विषय: उत्तराखण्ड राज्य के जनपद-देहरादून में राष्ट्रीय राजमार्ग-07 (स्पर) भानियावाला-जौलीग्रान्त-ऋषिकेश कि०मी० 0.000 से कि०मी० 20.600 तक के चार लेन चौड़ीकरण एवं सुदृढीकरण विषयक।

— **वन भूमि हस्तान्तरण प्रस्ताव सं० FP/UK/ROAD/146663/2021 के संबंध में।**

Sub: Consultancy services for Feasibility Study/Detailed Project Report for the Project of Four laning of Bhaniyawala-Jollygrant-Rishikesh road (Spur) of Nh-07 in the state of Uttarakhand - **Revised Documents for Forest Clearance Proposal No. FP/UK/ROAD/146663/2021 - reg.**

विषय:- उत्तराखण्ड राज्य के जनपद-देहरादून में राज्य राजमार्ग-07 भानियावाला (देहरादून) से ऋषिकेश सड़क के कि०मी० 0.000 से कि०मी० 20.620 तक के भाग के चौड़ीकरण एवं सुदृढीकरण के निर्माण में आने वाली 19.8576 हे० वन भूमि के हस्तान्तरण प्रस्ताव के सम्बन्ध में। (ऑनलाईन प्रस्ताव सं०- FP/UK/Road/146663/2021)

Fig 4.15: All Alignment Options

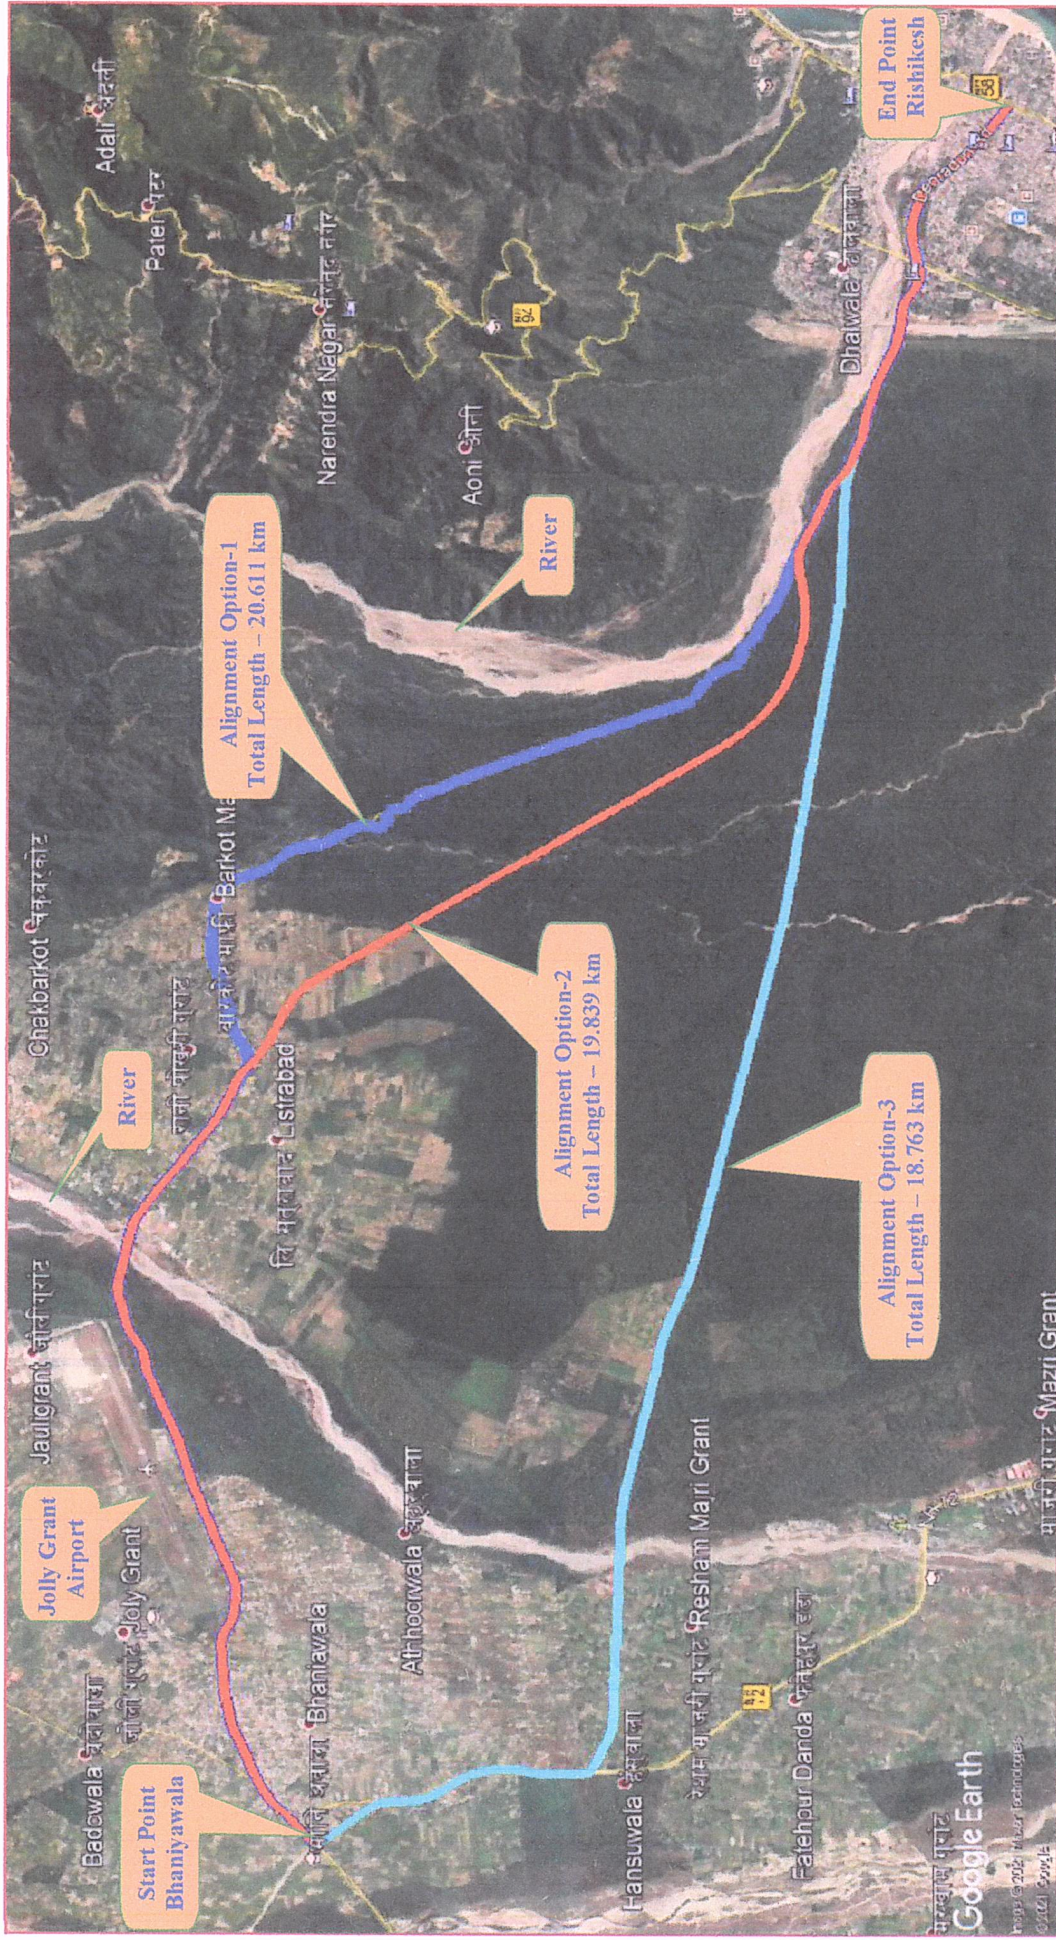
1. परियोजना से प्रभावित होने वाले वृक्षों की संख्या 3776 (3561 वृक्ष आरक्षित वन में व 215 वृक्ष सिविल भूमि में) अत्यधिक है, क्या भारतीय राष्ट्रीय राजमार्ग प्राधिकरण द्वारा किसी अन्य अलाइनमेंट पर विचार किया गया है, जिससे प्रभावित होने वाले वृक्षों की संख्या को कम किया जा सके। उक्त दोनों अलाइनमेंट की (के०एम०एल० फाईल भी इस कार्यालय को उपलब्ध कराने का कष्ट करें।

क्रम सं०	प्रभागीय वनाधिकारी, देहरादून द्वारा वांछित आख्या का विवरण	भा०रा०रा०प्रा० की बिन्दुवार आख्या
1	परियोजना से प्रभावित होने वाले वृक्षों की संख्या 3776 (3561 वृक्ष आरक्षित वन में व 215 वृक्ष सिविल भूमि में) अत्यधिक है, क्या भारतीय राष्ट्रीय राजमार्ग प्राधिकरण द्वारा किसी अन्य अलाईन्मेन्ट पर विचार किया गया है, जिससे प्रभावित होने वाले वृक्षों की संख्या को कम किया जा सके। उक्त दोनों अलाईन्मेन्ट की के०एम०एल० फाईल भी इस कार्यालय को उपलब्ध कराने का कष्ट करें।	भानियावाला को ऋषिकेश से जोड़े जाने की संदर्भित परियोजना हेतु विभिन्न अलाईन्मेन्ट पर विचार किया गया था (संलग्न) परन्तु वर्तमान अलाईन्मेन्ट सभी विकल्पों में सबसे उपयुक्त पाया गया एवं तदानुसार इस अलाईन्मेन्ट को परियोजना निर्माण हेतु अपनाया गया। स्थानीय कर्व के सुधार के साथ वर्तमान अलाईन्मेन्ट की तुलना में अन्य अलाईन्मेन्ट में वन भूमि का हस्तान्तरण काफी अधिक प्रस्तावित होता। अतः कम से कम वृक्षों के पातन एवं साधारणतः 30-45 मी० की आवश्यकता के सापेक्ष केवल 23 मी० आर०ओ०डब्लू० के अंदर ही वर्तमान अलाईन्मेन्ट को फाइनल किया गया, जिसमें वर्तमान 2-लेन रोड़ पूर्व में ही है। वैकल्पिक अलाईन्मेन्ट की वांछित के०एम०एल० फाईल आपके ई-मेल के द्वारा दिनांक 03.10.2022 को प्रेषित की जा रही है।
